Adjufix

NY FÖRBÄTTRAD DESIGN PÅ SKRUVHUVUDET

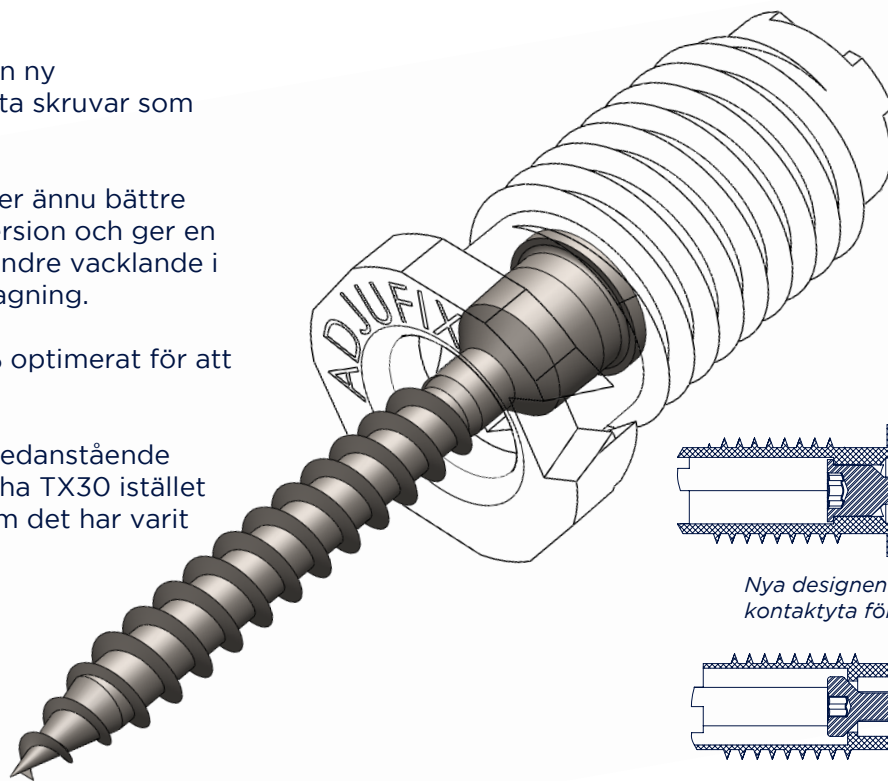
Adjufix har implementerat en ny huvuddesign på alla relevanta skruvar som passar Adjufix-hylsorna.

Den nya designen säkerställer ännu bättre prestanda än föregående version och ger en kvalitetsförbindning med mindre vacklande i hylsan och bättre kraftupptagning.

Huvudet kommer vara 100% optimerat för att passa Adjufix-hylsan.

Detta medför även att alla nedanstående Adjufix skruvar kommer att ha TX30 istället för både TX25 och TX30 som det har varit tidigare.

Nya designen med förbättrad kontaktyta för bättre kraftöverföring.

Föregående design med mindre kontaktyta och mindre kraftöverföring.

IDETIFIERING OCH IMPLEMENTERING AV DEN NYA SKRUVDESIGNEN

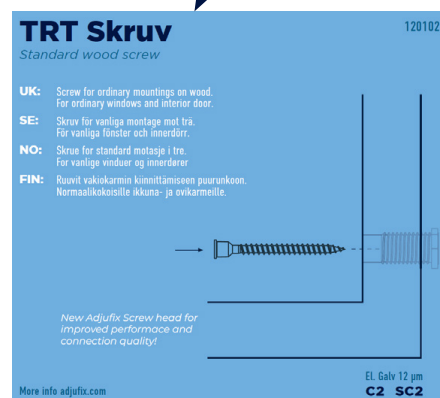
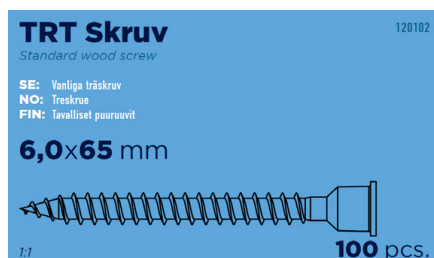
Identifiering: De nya skruvarna kommer att ha en uppdaterad etikett som visar den nya huvuddesignen.

Baksidesetikett: uppdaterad med ny ritning och uttalande:
Nytt Adjufix-skruvhuvud för förbättrad prestanda och anslutningskvalitet!
